# 日本原子力研究開発機構大洗研究所(南地区)の 核燃料物質使用変更許可申請について

令和5年2月9日

国立研究開発法人日本原子力研究開発機構  
大洗研究所  
燃料材料開発部

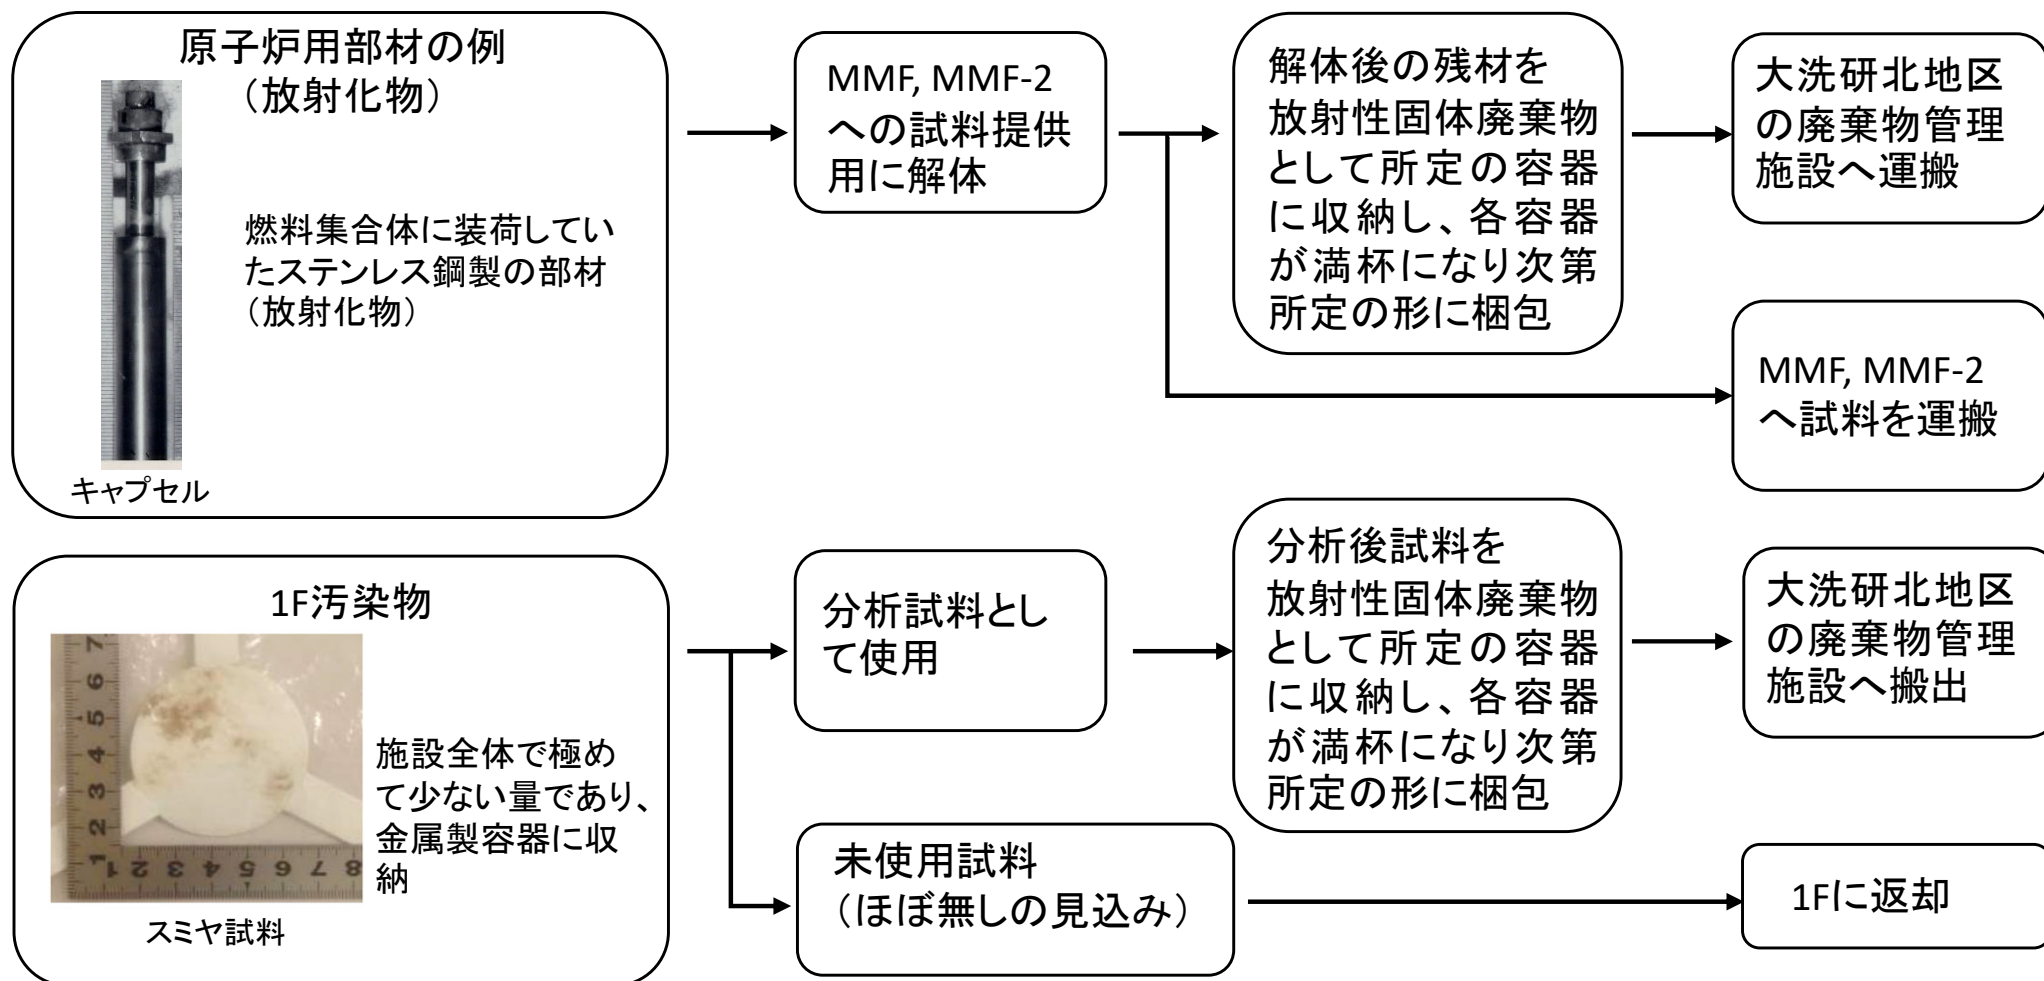
#### 4. 【1F汚染水のセル又はグローブボックスでの取扱について】

1F汚染水は輸送された全量を分析に使用する為、未使用の1F汚染水が残る可能性は非常に低いと考えております。  
(核サ研、原科研の実績によると、全量使用しており、未使用の1F汚染水が残る可能性はないと考えております。)

万一、1F汚染水が残った場合は、セル又はグローブボックスで一時的に保管します。その保管期間は、次回の輸送に合わせて返却する為、約1年程度です。

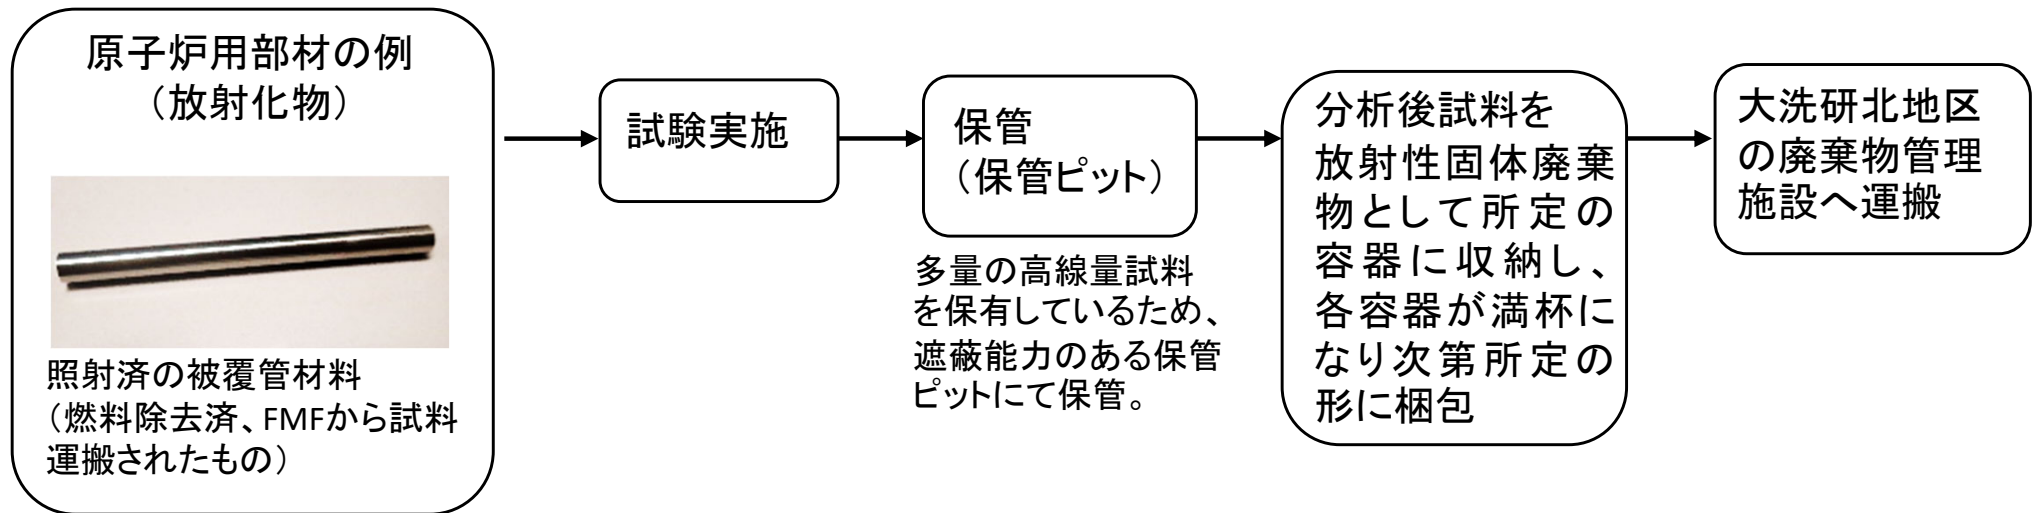
## 5. 【大洗研における核燃料物質及び核燃料物質で汚染されたもの等に関する保管、貯蔵等の試料ごとの使い分けについて(2/2)】

【MMF, MMF-2 (核燃料物質で汚染されたもののみを取り扱う施行令第41条非該当施設)】

- 核燃料物質で汚染されたものの取扱いはセル等で行い、燃料を除去した照射済の被覆管材料等を取り扱います。
- 核燃料物質の取扱いを終了するため、核燃料物質の使用等に関する規則に基づく貯蔵行為は行わず、貯蔵ピットの名称を保管ピットへ変更します。
- 核燃料物質で汚染されたものは取扱量が多く、照射により高線量化しているため、試料の不適切な管理とならないよう貯蔵ピットの名称を保管ピットに変更したうえで保管ピットに収納し、保管します。

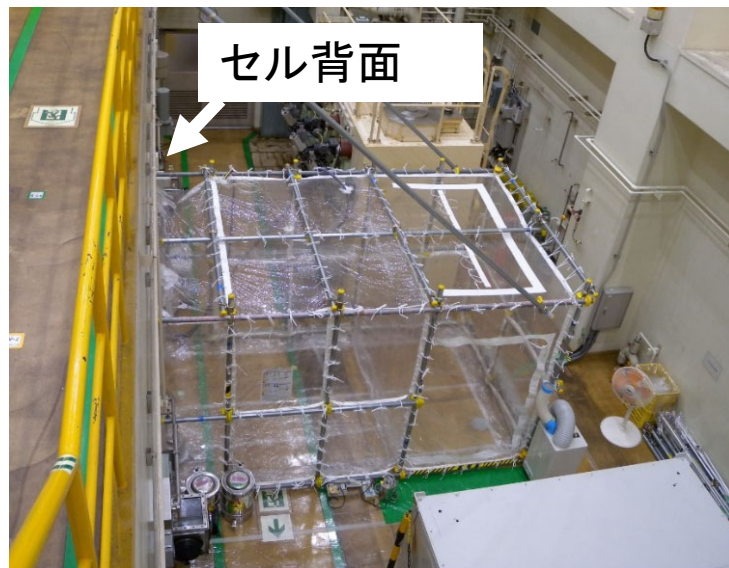
## 7.【1F汚染水からの水素発生について】

水素の発生量を保守的に評価した場合においても、以下の通り、水素濃度は爆発下限濃度未満となります。

既許可の1F燃料デブリの取扱時においては、1F燃料デブリ(FMF 90g、AGF 10g)と同量の水が含まれているとし、全ての水が放射線分解によって水素ガスとなった場合を想定しても、爆発下限濃度を下回るとしております。

今回の1F汚染水の取扱時においては、1F汚染水の取扱量(FMF 50mL(50g)、AGF 5mL(5g))が、上記の評価で用いた水の重量を下回るため、追加の記載は不要と考えております。
